**AVIS RELATIF À LA PROTECTION
CONTRE LES EVENTUELS EFFETS NOCIFS ET NUISANCES
PROVOQUÉS PAR LES RAYONNEMENTS NON IONISANTS
GÉNÉRÉS PAR DES ANTENNES ÉMETTRICES STATIONNAIRES**

Commune : LIEGE - Exploitant : PROXIMUS

Référence exploitant : 41CIT_02

Rapport n° 2161 / 2025

Figure 1 : Vue en plan des lieux de séjour et des points de contrôle

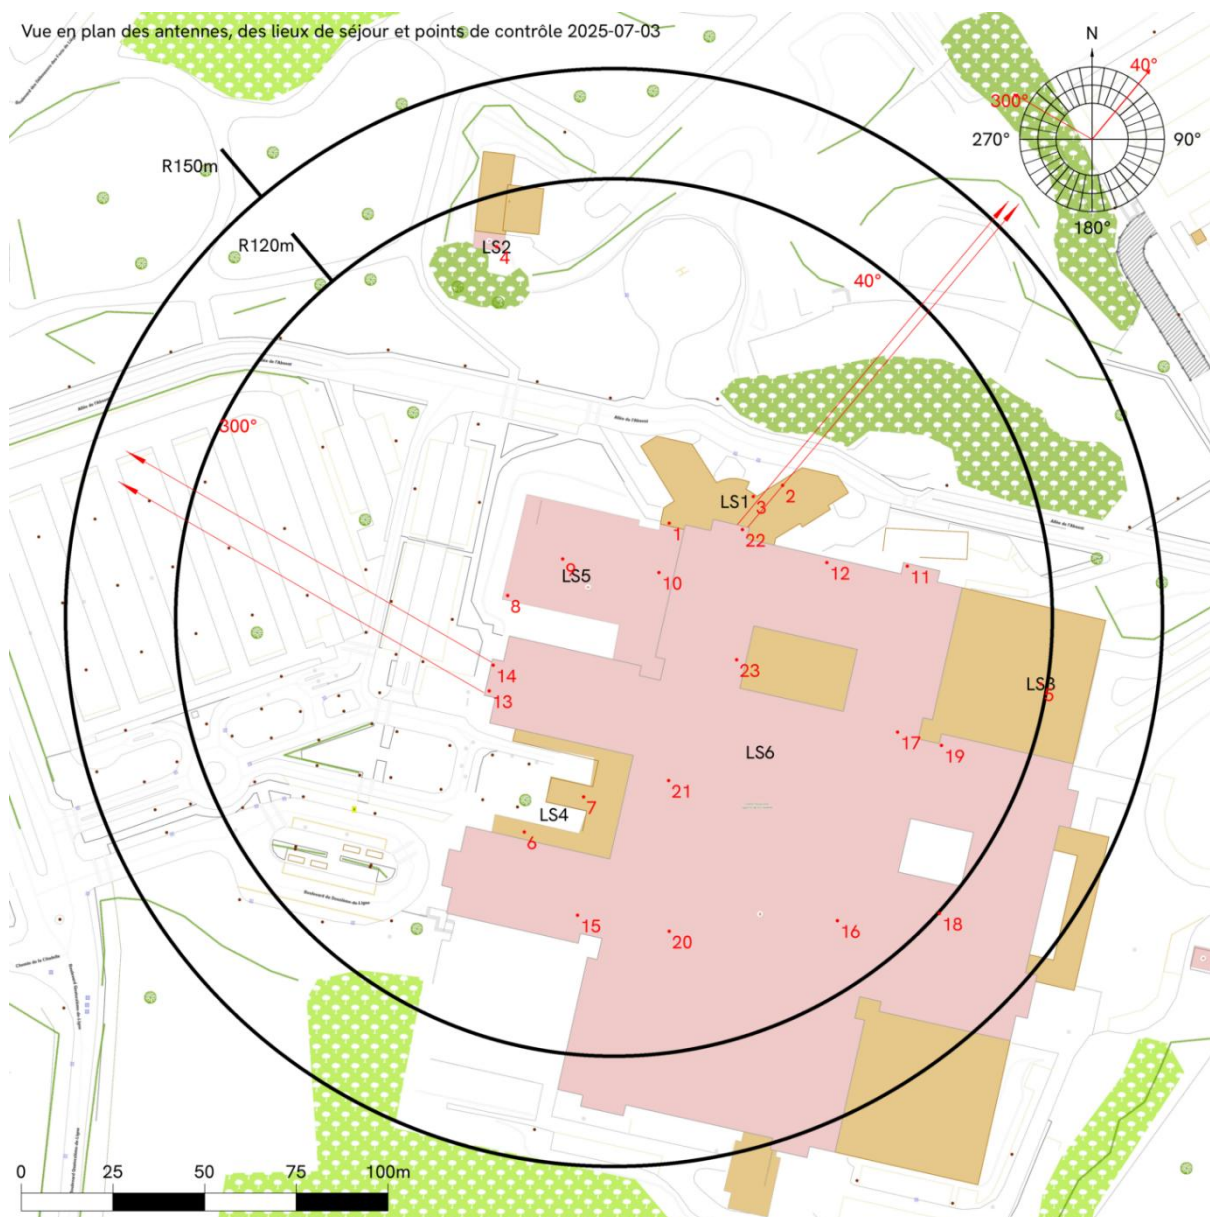
Les fréquences d'émission, la puissance rayonnée par chacune des antennes et leur gain permettent de déterminer le rayon de la zone à analyser. Tout dépassement de la limite par installation est exclu en dehors de cette zone. Le tableau 2 reprend les 35 LS² pour lesquels l'indice d'exposition est le plus élevé. Les différentes colonnes indiquent :

- le numéro du point de contrôle repris sur un des plans de la figure 1;
- le numéro du LS dans lequel se trouve le point de contrôle de la 1^{ère} colonne ;
- l'atténuation d'obstacle prise en compte pour le calcul de l'indice d'exposition dans le LS ;
- le résultat du calcul de l'indice d'exposition.

En ce qui concerne les antennes de l'installation mentionnées dans le tableau 1, la distance maximale à laquelle la limite pourrait être atteinte, à l'extérieur, est égale à 137,2 m. S'il n'y a pas de LS à une distance inférieure, les antennes respectent forcément la limite d'immission.

Dans le cas des LS situés à l'intérieur des bâtiments, une atténuation d'obstacle est prise en compte et il en résulte que la distance maximale à laquelle la limite pourrait être atteinte se réduit à 110,0 m.

Figure 2 : Vue en plan des installations d'antennes dans un rayon de 300 mètres autour de l'installation faisant l'objet de la demande d'avis

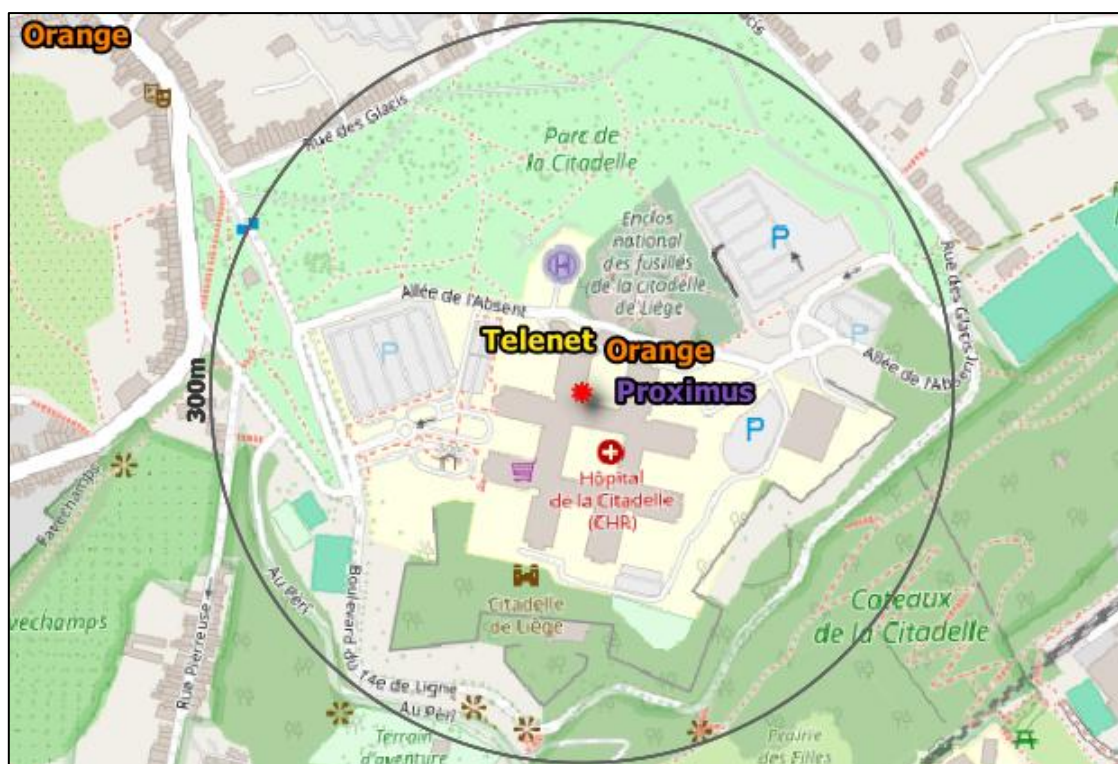
Le plan en projection verticale de la figure 2 indique la localisation des installations d'antennes émettrices stationnaires visées par le décret et situées dans un rayon de 300 mètres autour de l'installation référencée dans le paragraphe 2 et localisée au centre du cercle. Les données de localisation de ces antennes et les avis correspondant sont accessibles via le cadastre en ligne des antennes émettrices stationnaires⁸. Les installations prises en compte dans l'évaluation du respect de la limite cumulative sont les installations d'antennes émettrices déclarées en service par l'exploitant à la date du présent avis, à l'exception de l'installation référencée dans le paragraphe 2 et éventuellement d'autres installations ayant fait l'objet d'une demande d'avis à la même date et qui sont situées à l'intérieur de la zone de 300 mètres de rayon.

- a) il y a au plus 4 installations d'antennes émettrices stationnaires présentes dans la zone d'évaluation de 300 mètres de rayon représentée dans la figure 2, y inclus l'installation référencée dans le paragraphe 2 : la limite cumulative définie à l'article 4, §2 du décret est nécessairement respectée dans les lieux de séjour à l'intérieur de la zone d'évaluation de 300 mètres de rayon ;

- b) il y a exactement 5 installations d'antennes émettrices stationnaires présentes dans la zone d'évaluation de 300 mètres de rayon représentée dans la figure 2, y inclus l'installation référencée dans le paragraphe 2 et il existe, pour 3 ou 4 de ces installations, un avis attestant le respect de la limite abrogée de 3 V/m : la limite cumulative définie à l'article 4, §2 du décret est nécessairement respectée dans les lieux de séjour à l'intérieur de la zone d'évaluation de 300 mètres de rayon ;

- c) dans tous les autres cas, il a été vérifié que la limite cumulative définie à l'article 4, §2 du décret n'est pas dépassée dans les lieux de séjour sur base du nombre d'installations localisées dans la zone d'évaluation de 300 mètres de rayon représentée dans la figure 2, de leur localisation ainsi que des données inscrites dans la figure 1 et au paragraphe 4 du présent avis et dans les avis attestant le respect de la limite par installation ou de la limite abrogée de 3 V/m relatifs aux autres installations reprises dans la figure 2.

Compte tenu des considérations ci-dessus, il apparaît que l'intensité du rayonnement électromagnétique généré, dans les lieux de séjour situés dans un rayon de 300 mètres autour de l'installation référencée dans le paragraphe 2, par l'ensemble des antennes émettrices stationnaires de l'ensemble des exploitants du même site d'antennes émettrices stationnaires respecte la limite fixée à l'article 4, § 2 du décret.
